Rapport au Groupe Permanent des équipements sous pression nucléaires

CODEP-DEP-2010-013750

Séance du 19 avril 2010

Corrosion externe au droit des plaques entretoises des générateurs de vapeur de Bugey 3

Figure 29: Tronçon L23C40-E1, procédé STT, voie YC1, vue C-SCAN (en haut) et tours superposés

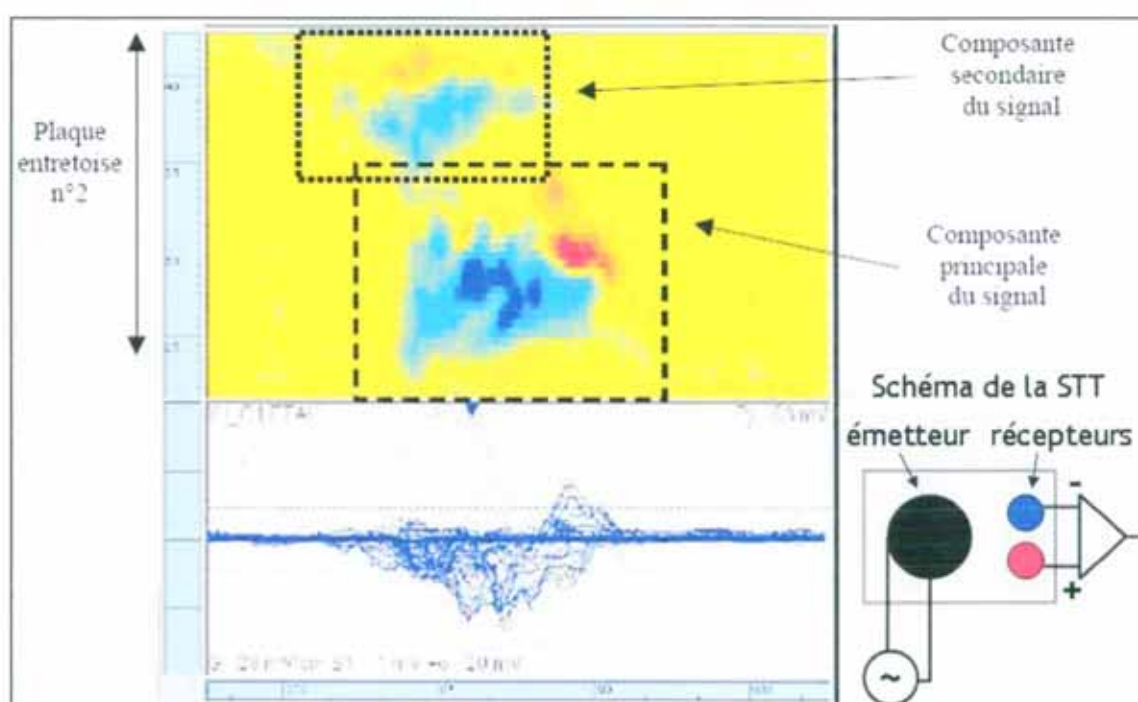
Le signal STT obtenu pour le tronçon L23C40-E1 a une amplitude maximale de 83 mV pour une extension angulaire de 101°. Les résultats de contrôle avec le procédé STT/S10 sont présentés sous forme de C-SCAN et de tours superposés dans la figure 29. Le signal STT obtenu pour ce tronçon se caractérise principalement par la présence d'une tache bleue importante traduisant la déviation négative du signal. Dans le cas d'une fissure circonférentielle simple, le signal se décompose en une tache rouge et une tache bleue d'importance équivalente. L'alternance de la déviation négative (alternance bleue) puis positive (alternance rouge) du signal STT provient de la nature différentielle du capteur rappelée dans la figure 29.

Pour EDF, ce signal ne présente pas d'alternance traduisant une orientation clairement circonférentielle de l'indication. EDF a retenu de déclasser toutes les indications de ce type pour le signal STT.

Figure 42: Comparaison des couples [défaut équivalent/pression expérimentale] au défaut critique identifié

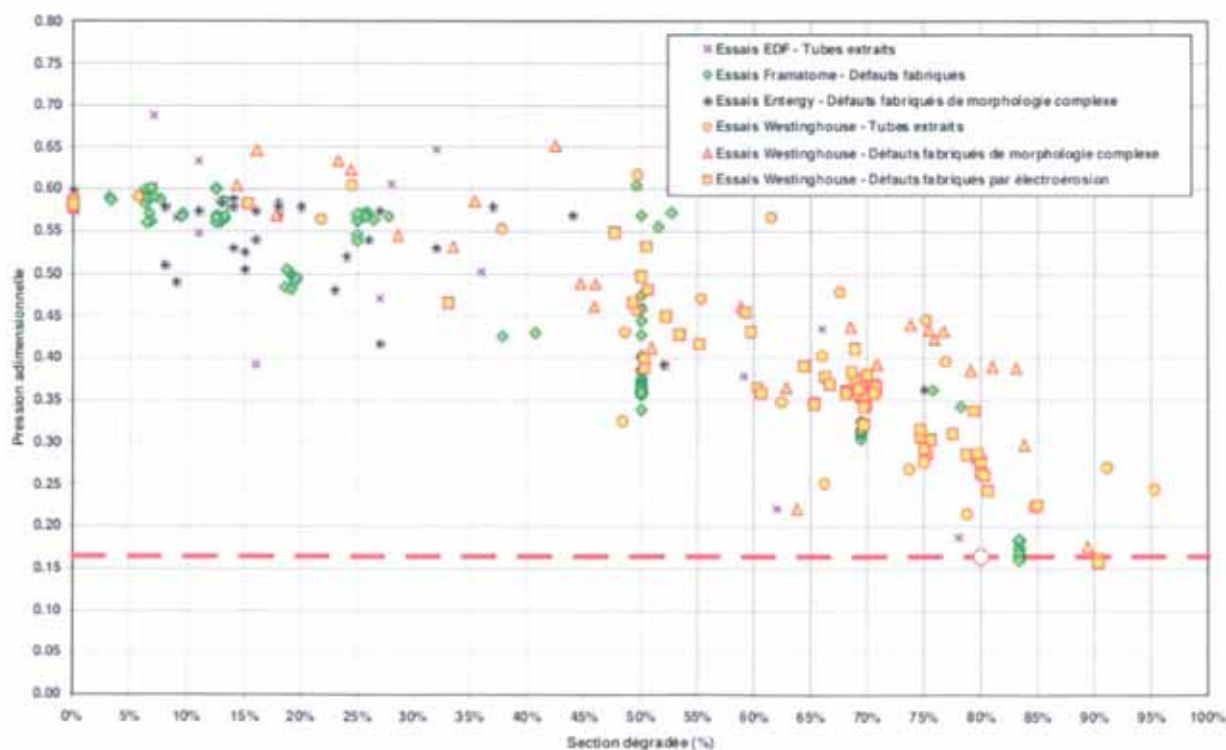
EDF vérifie que le défaut critique retenu de 80 % de section dégradée est cohérent avec l'ensemble des essais d'éclatement de tubes présentant une fissure circonférentielle à l'aide de la figure 42 qui représente la pression adimensionnelle P_n en fonction de la section dégradée du tube. Ces essais ont été réalisés par FRAMATOME, EDF et WESTINGHOUSE à la fois sur des tubes extraits et sur des défauts usinés.

Les essais d'éclatement présentés en figure 42 et mis en œuvre sur les tubes extraits de Bugey 3 sont réalisés sans plaque entretoise au droit du défaut.

Figure 58: Indicateur de section S10 en fonction de l'amplitude SAX pour les 3 procédés utilisés sur le GV n°1 de Bugey 3. L'indicateur est amplifié d'un facteur 2 pour le procédé STT/S10 d'Intercontrôle.

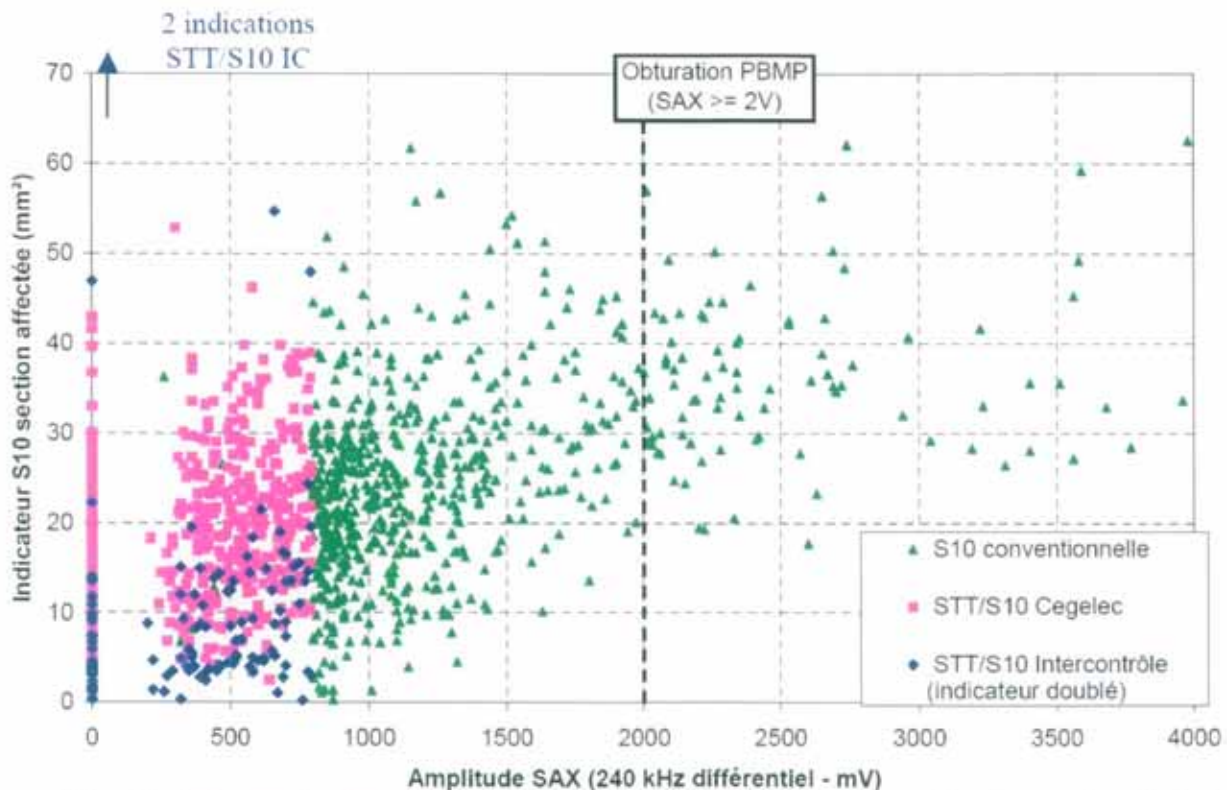
- une diminution du critère de bouchage conduit à une forte augmentation du nombre de tubes à obturer qui n'est pas quantifiée précisément mais qui pourrait s'avérer rédhibitoire pour le redémarrage du réacteur. (voir figure 58) A titre de rappel, un bouchage de 69 tubes sur ce GV conduirait au dépassement du dossier de sûreté BTGV instruit par l'ASN dans le cas de Bugey 3.
- la remise en cause du critère de bouchage proposé remet également en question l'exhaustivité des contrôles puisque le critère de section dégradée n'est pas forcément déterminé pour l'ensemble des tubes susceptibles d'atteindre un seuil qui serait inférieur à 45%.
